- ① D Inhaltsverzeichnis 2006
- ① GB Contents 2006
- ① F Sommaire 2006
- ① E Instrucciones breves 2006
- ① I Indice 2006

**Nr. 06.01.12**

# Nissan

Anlage 1 / att. 1

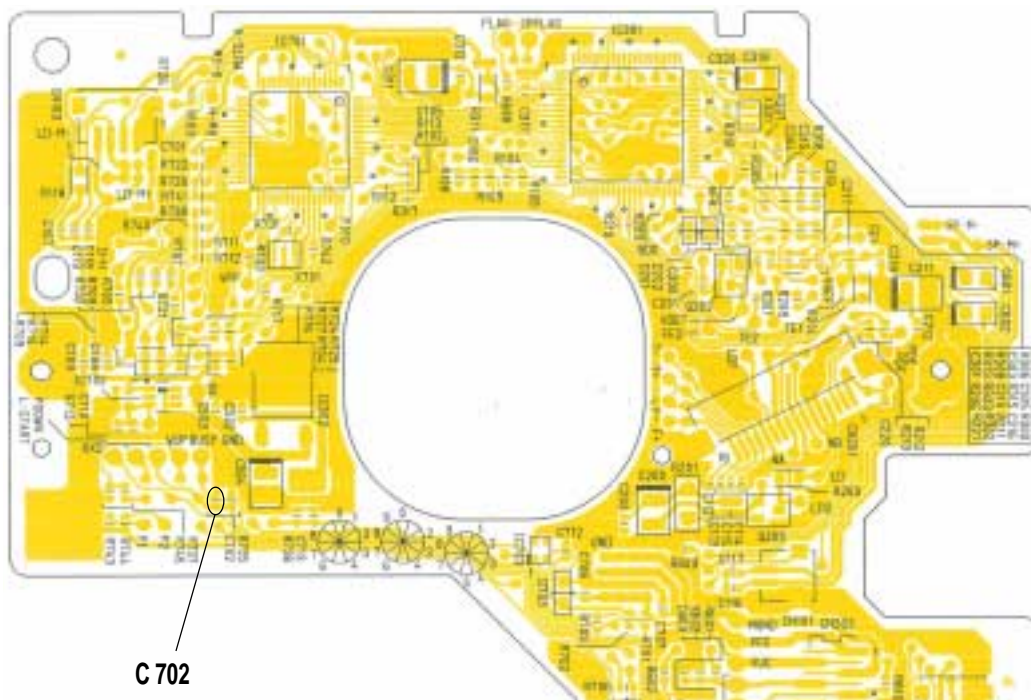
**Beanstandung:**                      Gerät lässt sich nicht mehr einschalten.

**Ursache:**                                Bauteil defekt.

**Complaint:** Device does not allow to be turned on.

**Cause:** Defective component.

**Maßnahme:**                          C702 (100nF) auf der Steuerplatte des CD-Laufwerkes auswechseln (sh. Anlage 1).

**Remedy:** Replace C702 (100nF) on the control board of the CD drive (see att. 1)

### R2332 und R2337 in 1,8 KOhm ändern / Exchange R2332 and R2337 to 1,8 kohm

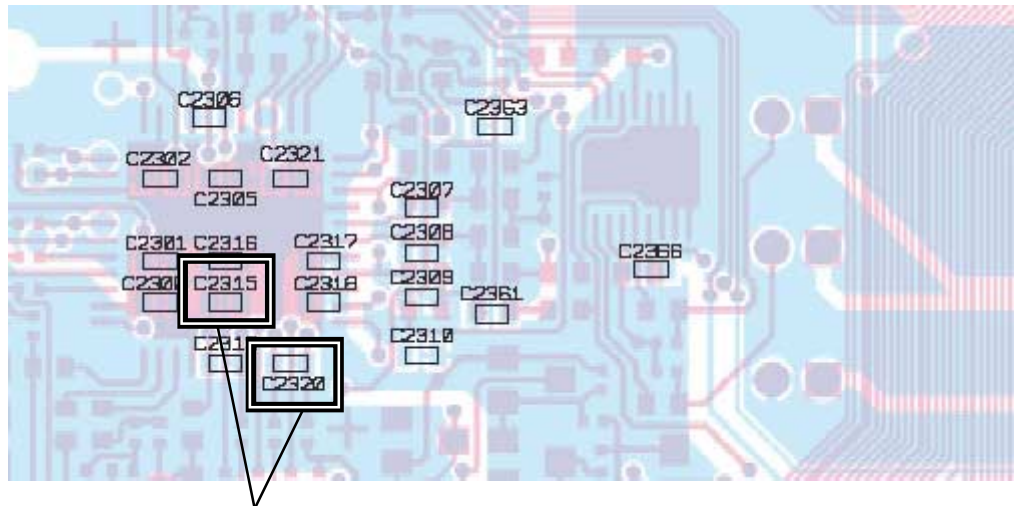
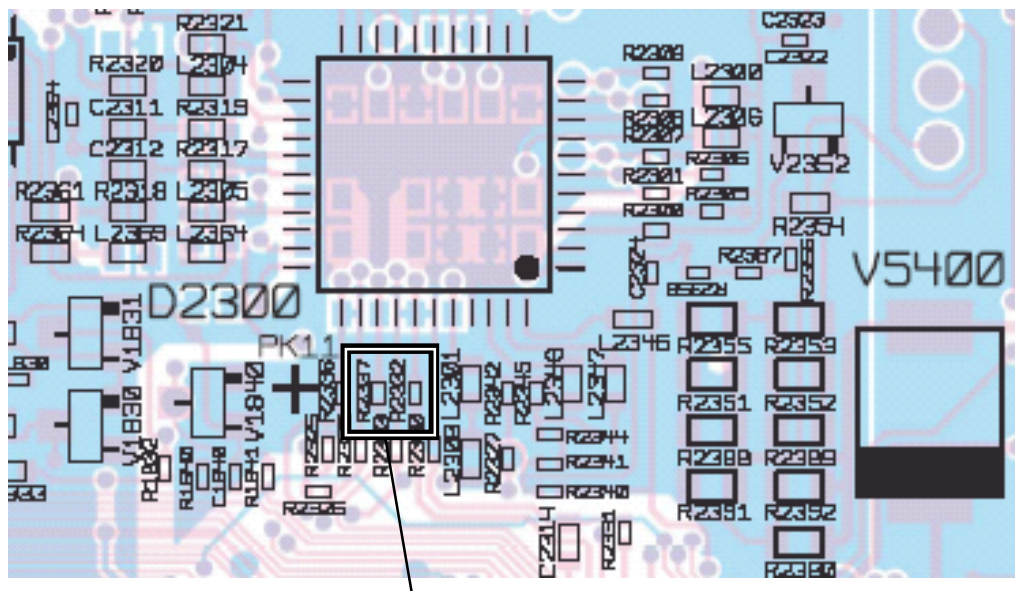
**Complaint:** Device does not allow to be turned on.

**Cause:** Concept fault.

**Remedy:** In complained products, exchange R2332 and R2337 (100 ohms) for resistor 8 950 300 102 (1.8 kohms) and remove the capacitors C2315 and C2320.

### C2315 und C2320 entfernen / Remove C2315 and C2320

Ändern in 1,8 KOhm / Exchange in 1,8 kohm

**Abbildung 1 / Illustration 1**

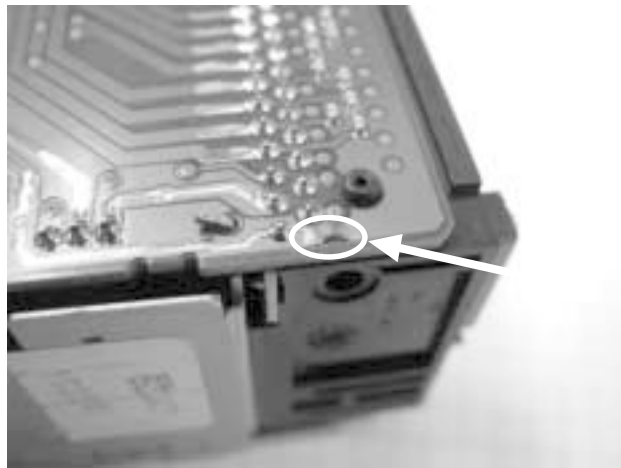
**Complaint:** Device has no function.

**Cause:** Ground conductor burnt up.

**Remedy:** Use solder tin to repair interrupted ground conductor (see Illustration 1-3, enclosure).

**Maßnahme:**

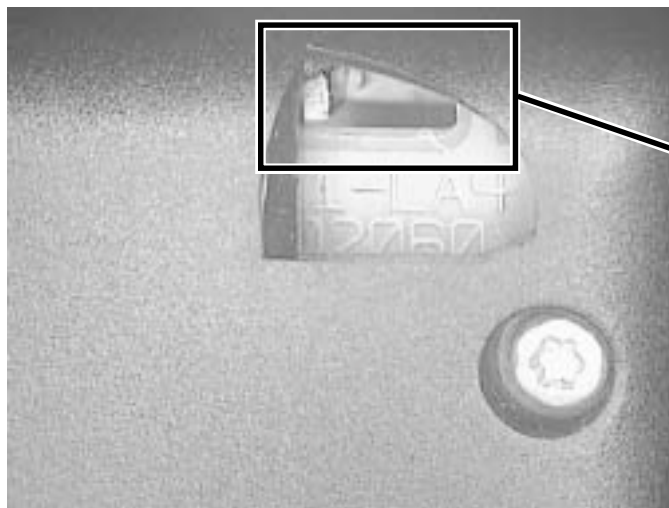
Endommagement dû aux crochets de verrouillage empêchant le fonctionnement correct.

Ausschnitte wie abgebildet mit einem Cutter-Messer vorsichtig vergrößern.

Using a box cutter, carefully enlarge the openings as illustrated.

Ohne Silikonstreifen.  
Without silicone strips.  
Sans bande de silicone.  
Senza striscia di silicone.  
Sin tira de silicona.

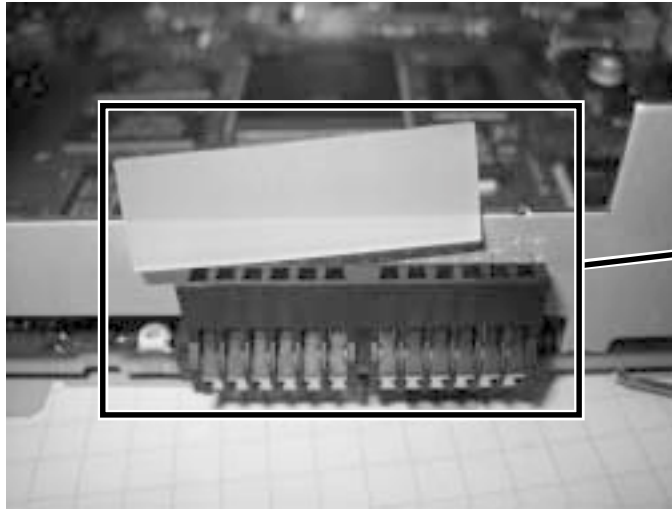
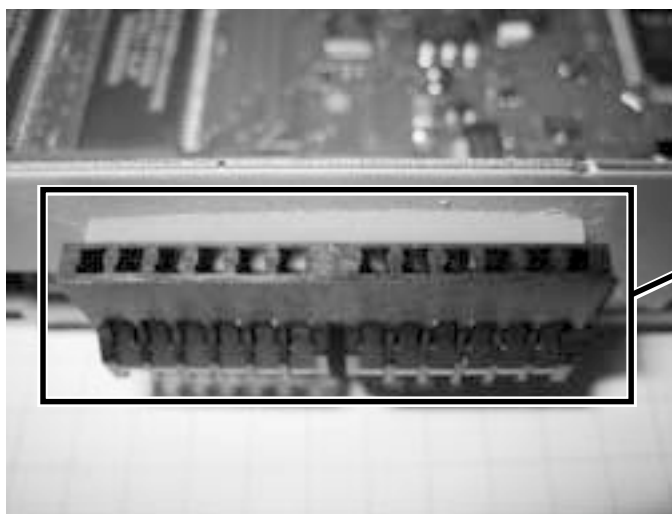
- Beanstandung:** Zeitweise keine Anzeige im Display oder keine Bedienung möglich.
- Ursache:** Kontaktierung des Bedienteils mit der Hauptplatte setzt aus.
- Maßnahme** Silikonstreifen zwischen Kontaktleiste und Frontrahmen schieben, siehe Foto.
- Bermerkung:** Ab Geräteindex „E“ ist die Änderung eingeflossen. Der Silikonstreifen kann unter der Nr. 8 618 845 185 bestellt werden.

Silikonstreifen zwischen Kontaktleiste und Frontblech schieben.

**Remark:** This change has been incorporated starting with Unit Index "E". The silicone strip can be ordered under No. 8 618 845 185

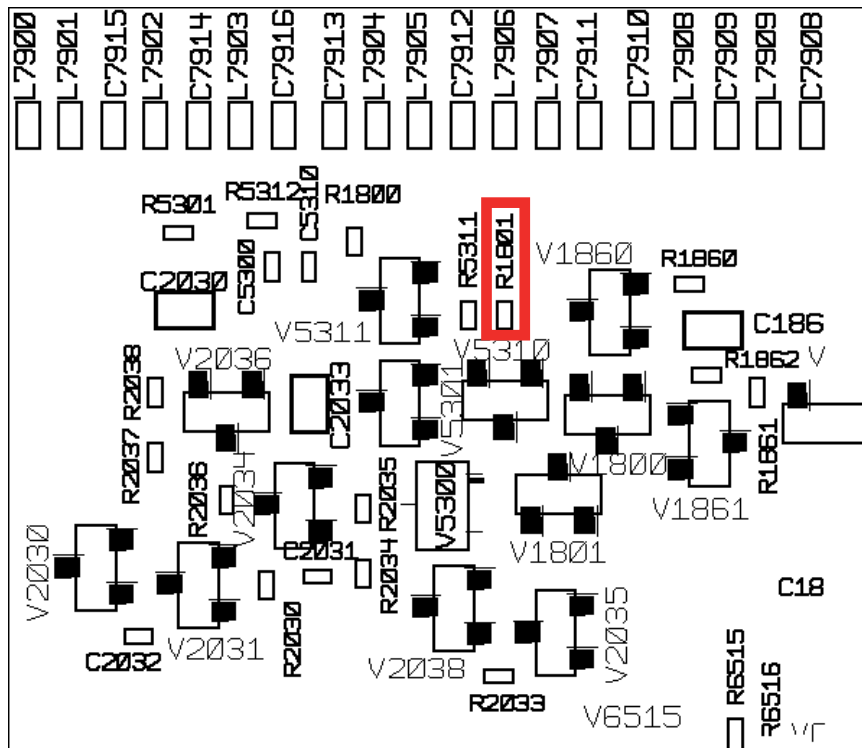
**Beanstandung:** Gerät schaltet sich trotz ausgeschalteter Zündung sporadisch von selbst ein.

**Maßnahme:** Einschaltswelle durch Ändern des Widerstandes R 1801 auf 3,9 KOhm heraufsetzen.

**Abb.1 /Fig.1**

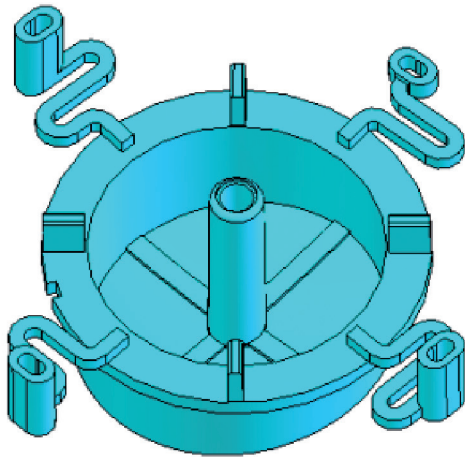
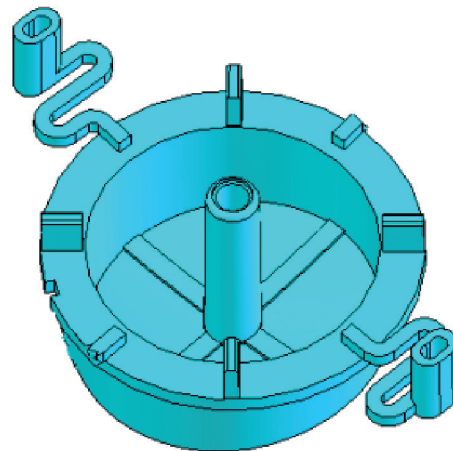
**Complaint:** Actuation point of seek tuning rocker switch left/right (<>) is not correct.

**Remedy:** If products are returned for repair, use an edge cutter to cut off the lateral plastic springs (see Figure 1).

**Remark:** The change is introduced in production starting with **FD 684**.  
The release panels for these units from our spare part warehouse have been changed accordingly.

Abb.1 / Fig.1

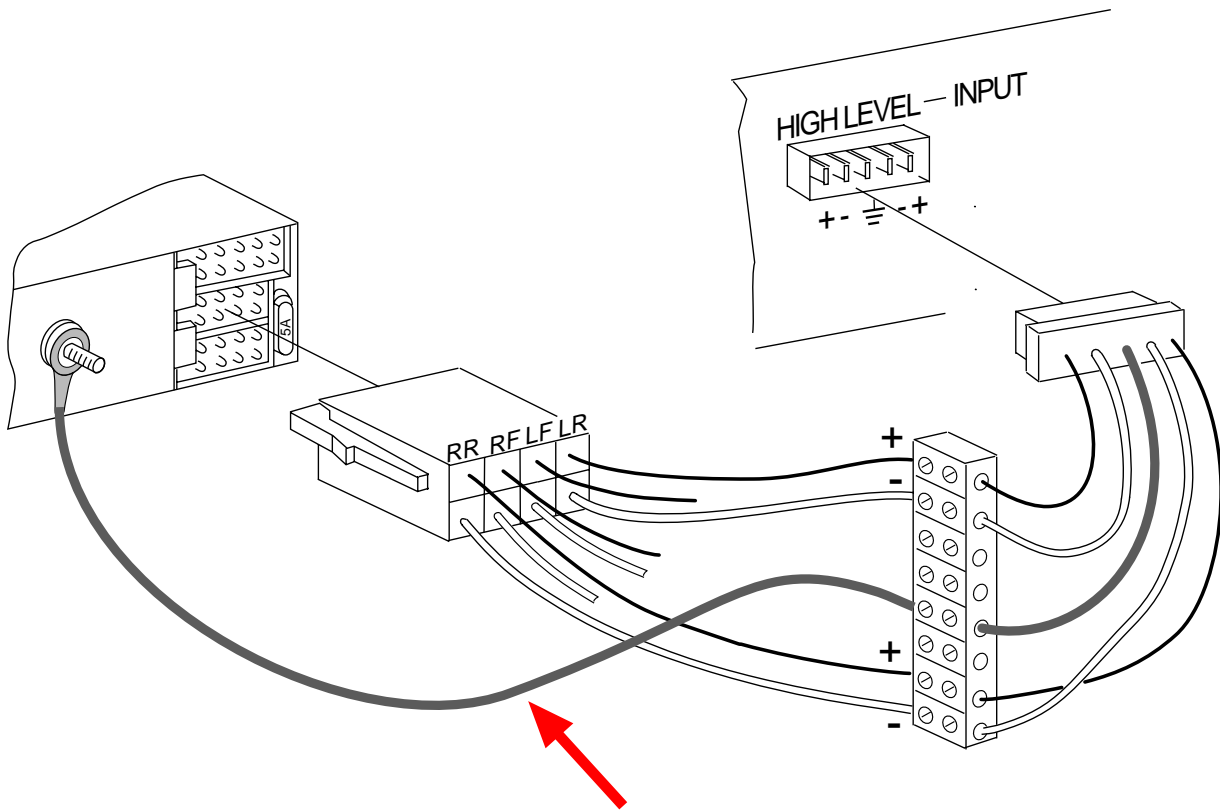
**Cause:**                                  Installation instructions not correct.

**Remedy:**                                When installing the unit, connect ground of the high-level input to ground of the car radio (see Fig. 1).

**Remark:**                                The changed installation instructions are introduced in series production starting with production date **FD 686**.

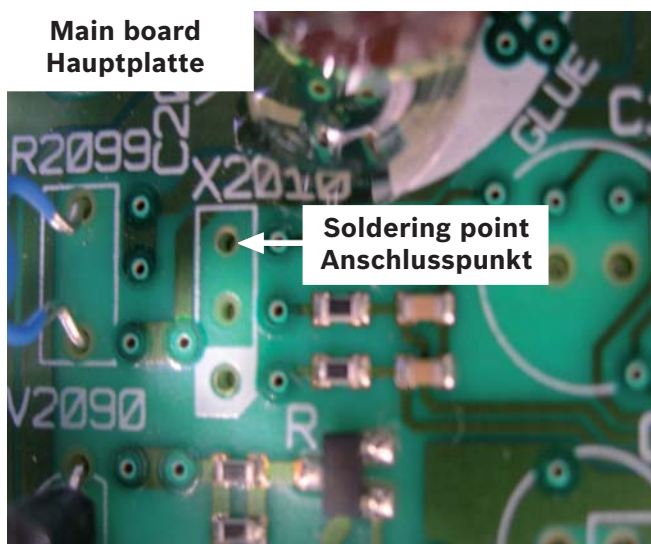
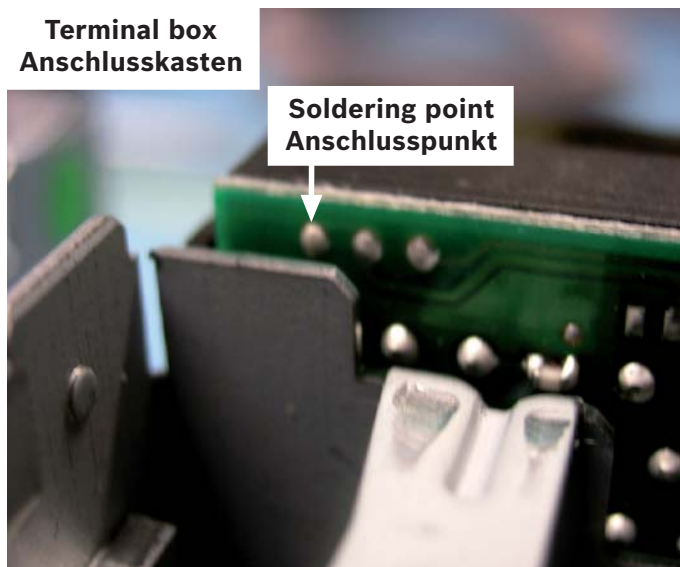
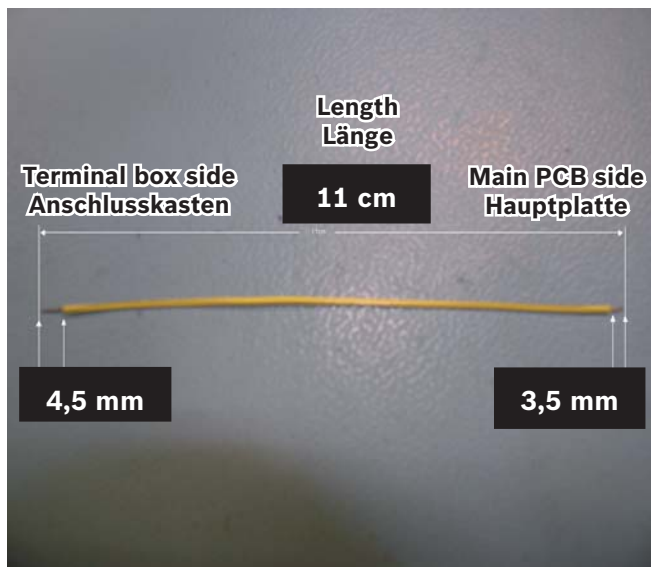
<b>Complaint:</b>	Models have no SubOut although this is specified in the user manual.
<b>Cause:</b>	Incorrect component mounting.
<b>Remedy:</b>	In products returned for service a SubOut connection is to be established from the terminal box (X2000) to the main board (see Annex 1-4) with the help of a wire.
<b>Remark:</b>	Starting with FD 687 (production date), the correct terminal box 8 634 392 901 is installed in the units. Products on stock will be re-worked and marked with a green dot at the antenna terminal on the rear side of the unit.
<b>Warranty report:</b>	Please use the following failure key for all repairs under warranty:
Complaint:	16A
Classification:	5
Component:	DV
Item number:	2000
Work performed:	B

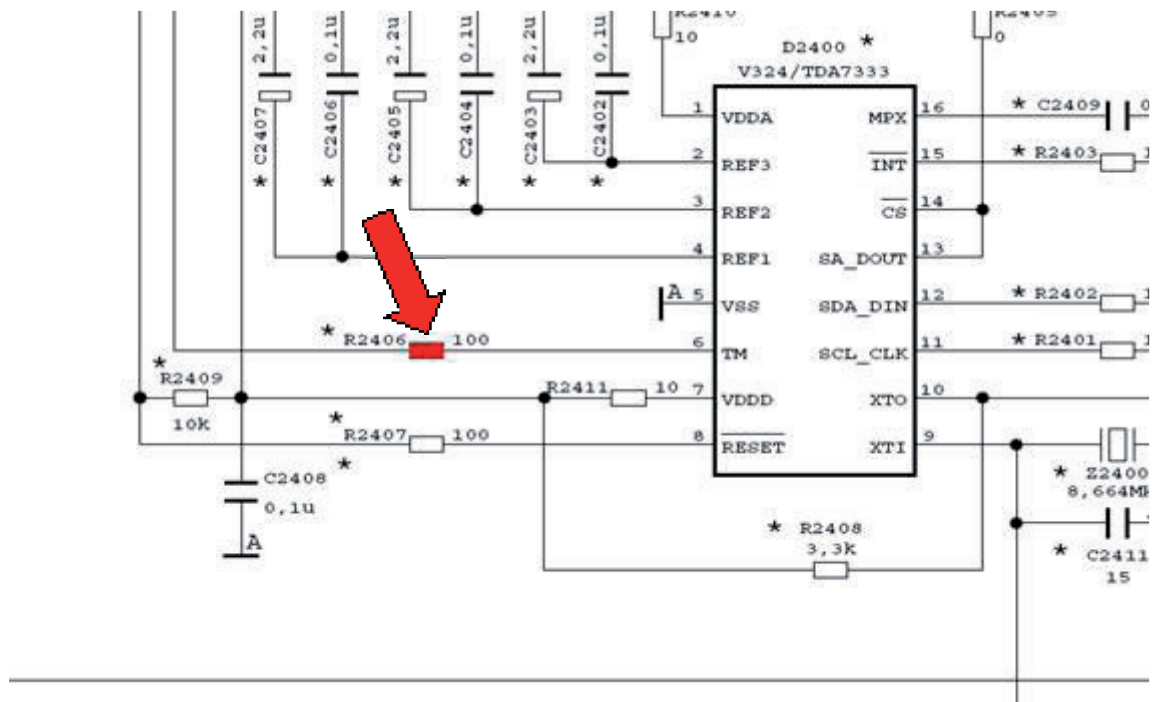
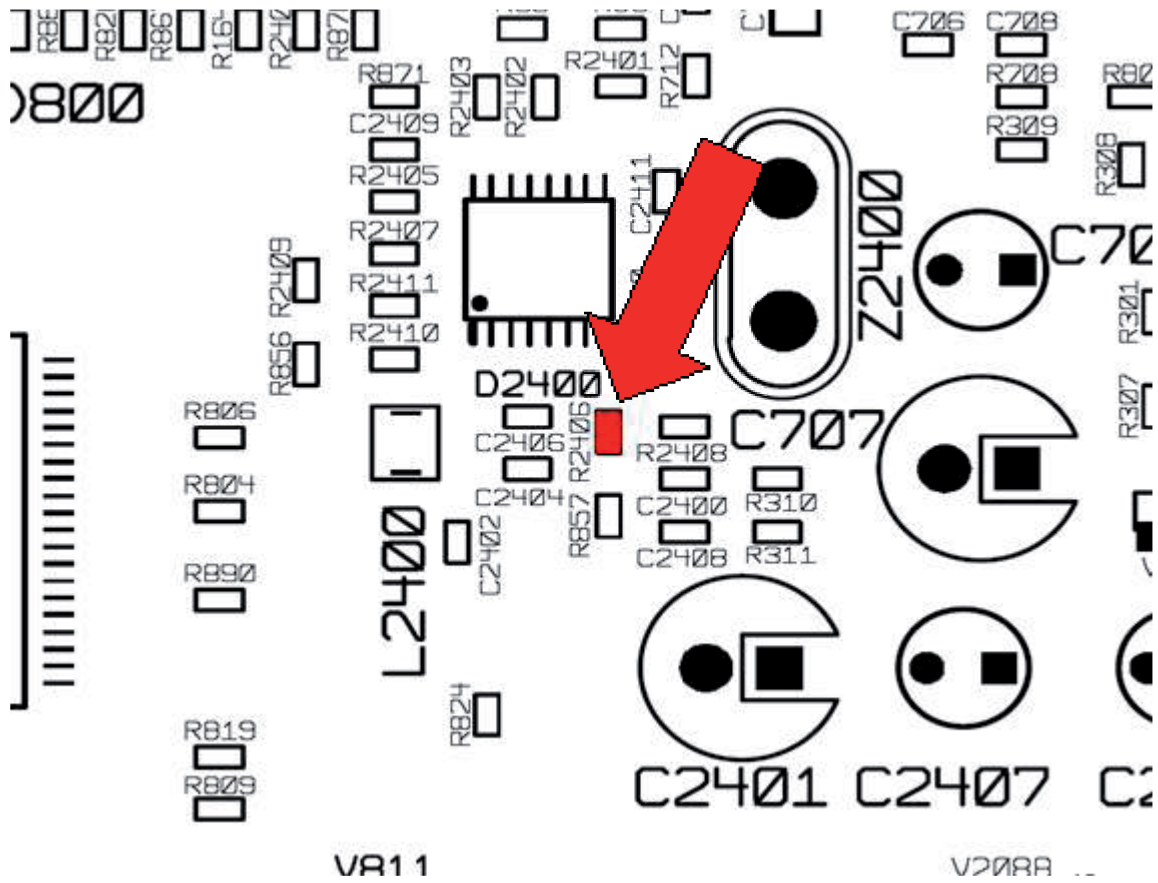
**Complaint:** The device switches off and on by itself every second and produces a loud pop noise.

**Cause:** Insertion error.

**Remedy:** Please make sure to add the resistor 2406 (8 928 230 013, see annex) in **every** T-Line 6 device received for service!

## Anlage / Attachment

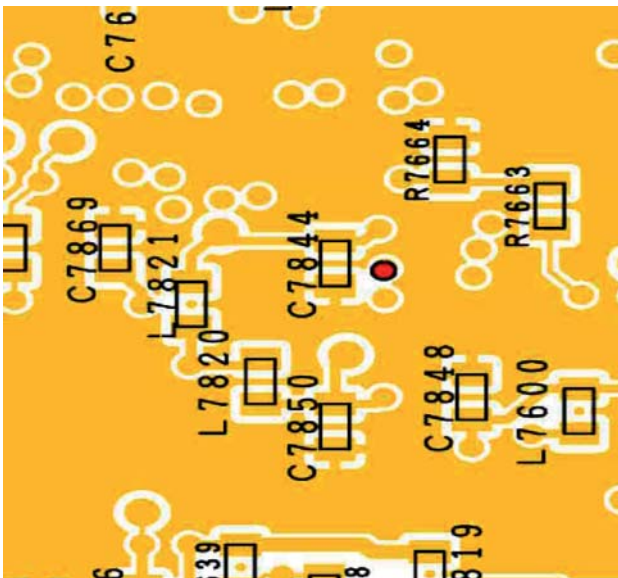
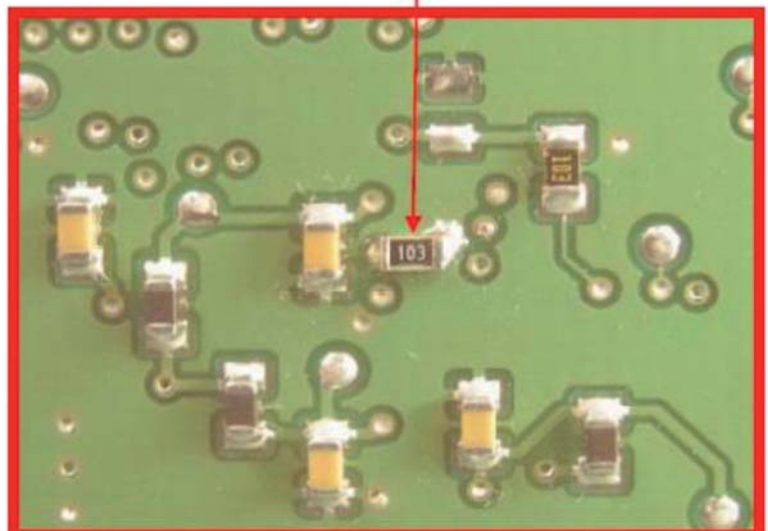
**Cause:** HW fault

**Measure:** In case of complaint, solder a resistor of 10k ohms (**8 928 230 015**) across ground and **D7621** Pin 6 (proc.port A20/A24), see Attachment.

**Remark:** This change is introduced in production as from production date **FD692**. Products on stock will be reworked and marked with a black dot at the antenna terminal on the rear side of the unit.
